変更前	変更後	変更理由																																																																																			
<p>2.5 汚染水処理設備等</p> <p>(中略)</p> <p>2.5.2 基本仕様</p> <p>2.5.2.1 主要仕様</p> <p>2.5.2.1.1 汚染水処理設備、貯留設備（タンク等）及び関連設備（移送配管、移送ポンプ等）</p> <p>(中略)</p> <p>表2.5-1 汚染水処理設備等の主要配管仕様（26/28）</p> <table border="1" data-bbox="151 520 1210 926"> <thead> <tr> <th>名称</th> <th colspan="2">仕様</th> </tr> </thead> <tbody> <tr> <td rowspan="2">建屋内 RO 入口側 タイライン分岐から 3・4号機タービン建屋 まで</td> <td>呼び径</td> <td>100A 相当</td> </tr> <tr> <td>材質</td> <td>ポリエチレン</td> </tr> <tr> <td rowspan="2"></td> <td>最高使用圧力</td> <td>0.98MPa</td> </tr> <tr> <td>最高使用温度</td> <td>40℃</td> </tr> <tr> <td rowspan="2"></td> <td>呼び径/厚さ</td> <td>80A/Sch. 40, 100A/Sch. 40, 150A/Sch. 40</td> </tr> <tr> <td>材質</td> <td>STPT410</td> </tr> <tr> <td></td> <td>最高使用圧力</td> <td>0.98MPa</td> </tr> <tr> <td></td> <td>最高使用温度</td> <td>40℃</td> </tr> </tbody> </table> <p>(中略)</p>	名称	仕様		建屋内 RO 入口側 タイライン分岐から 3・4号機タービン建屋 まで	呼び径	100A 相当	材質	ポリエチレン		最高使用圧力	0.98MPa	最高使用温度	40℃		呼び径/厚さ	80A/Sch. 40, 100A/Sch. 40, 150A/Sch. 40	材質	STPT410		最高使用圧力	0.98MPa		最高使用温度	40℃	<p>2.5 汚染水処理設備等</p> <p>(中略)</p> <p>2.5.2 基本仕様</p> <p>2.5.2.1 主要仕様</p> <p>2.5.2.1.1 汚染水処理設備、貯留設備（タンク等）及び関連設備（移送配管、移送ポ

図-1 強度評価箇所 (1/2)

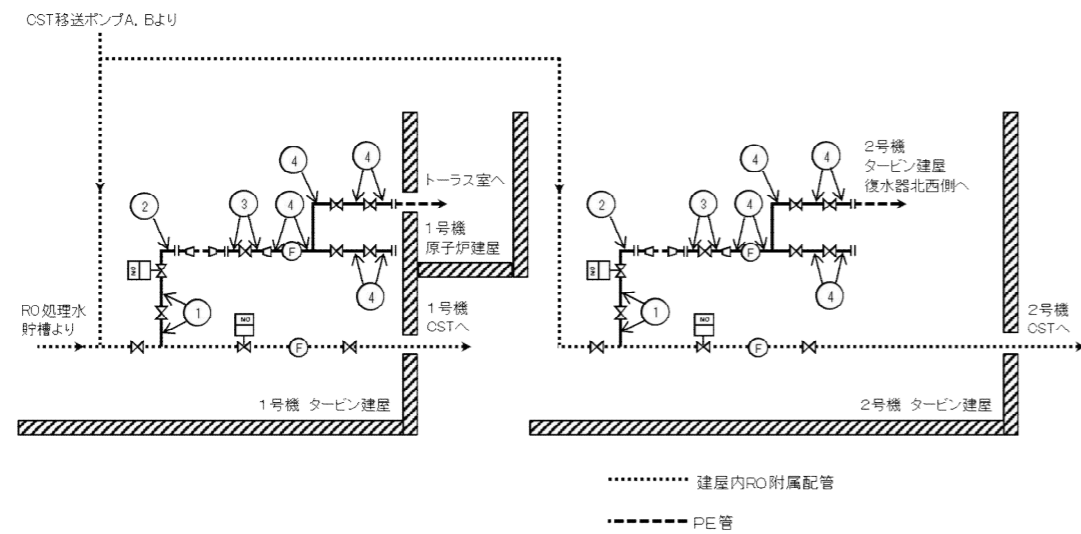
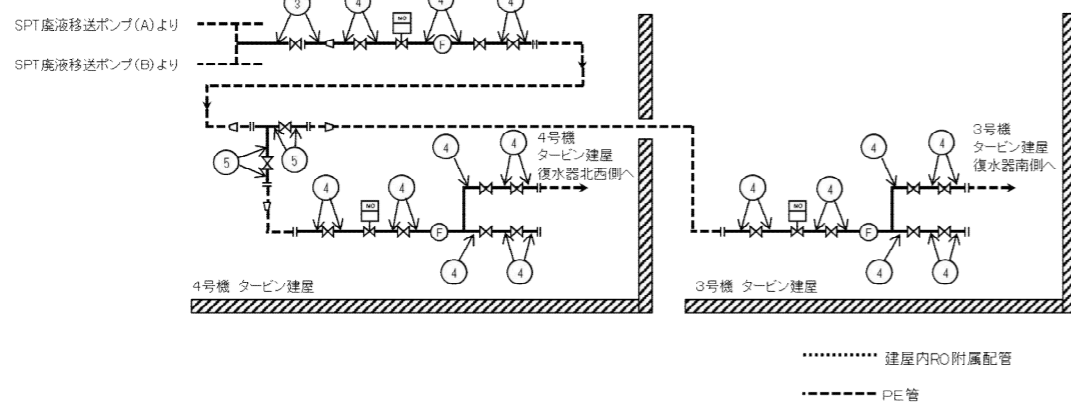
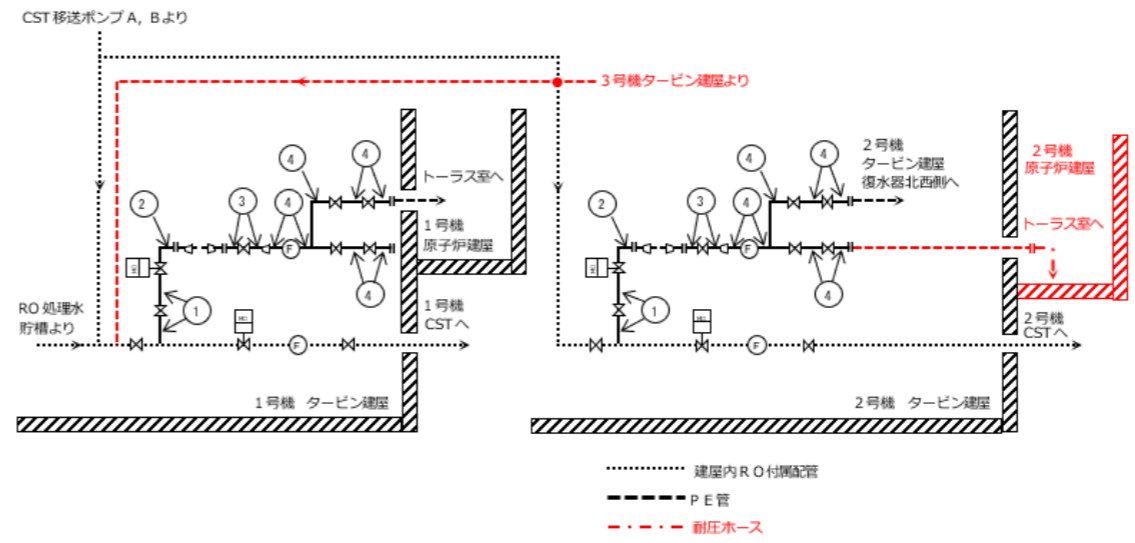
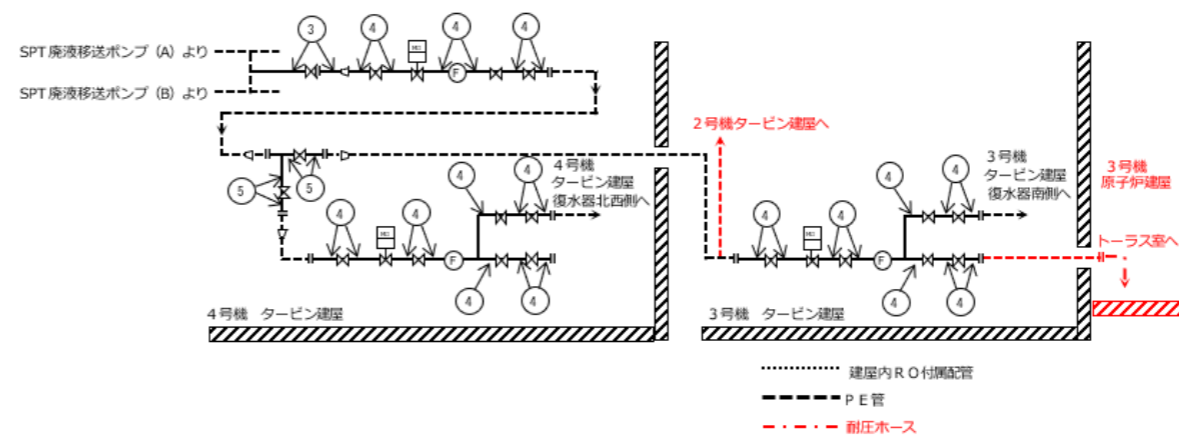
滞留水浄化設備の移送配管追設に伴う記載の追加
